不具合箇所説明図

製品名：エールベベ・フィットターン/フィットターンEX
型式指定番号：C-2009
製造番号：L02M900001～L02M905044

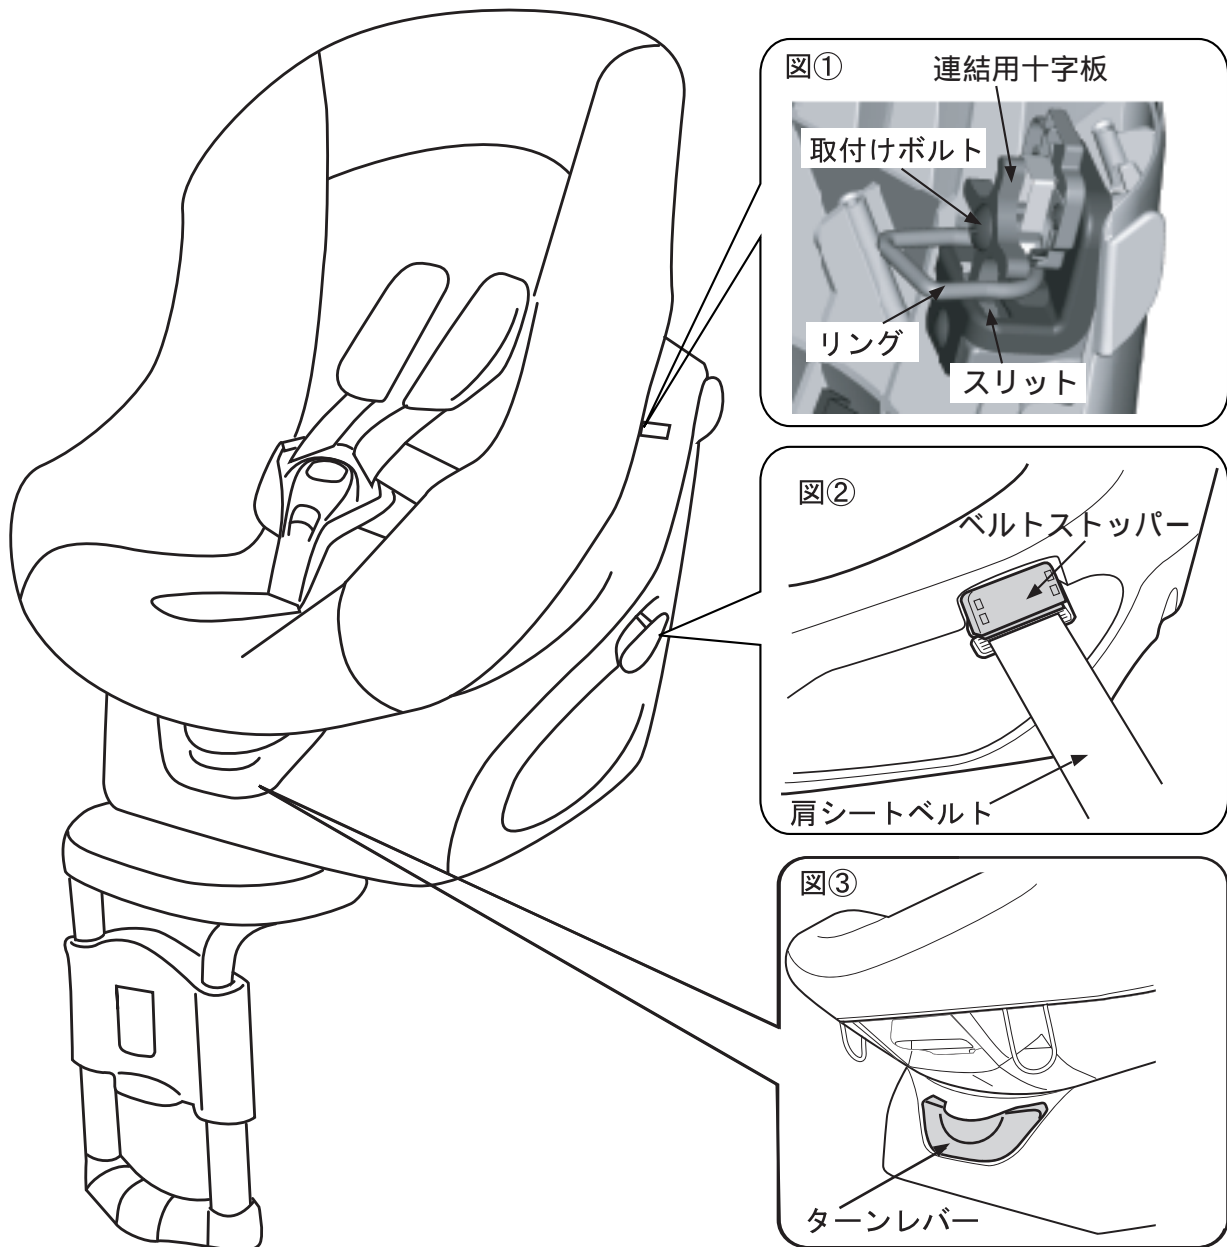
- 図 シート背もたれ部の連結機構において、ベース側連結部の耐熱性が不足しているため、長時間高温状態となった場合、連結用十字板の取付けボルトが緩むことがあり、十字板にガタが生じてスリットに干渉し、シートを所定の位置とすることが出来なくなるおそれがある。
- 図 チャイルドシートを座席に取り付けるためのベルトストッパーの材質が不適切なため、シートベルトの締め付け時に下方向にベルトを引っ張った場合、ストッパーが変形することがあり、ベルトが緩んで確実な取り付けが出来なくなるおそれがある。
- 図 回転機構のターンレバーの耐熱性が不足しているため、長時間高温状態となった場合、レバー戻し用スプリング取り付け部のツメが変形することがあり、スプリングが外れて回転機構がロックされなくなるおそれがある。
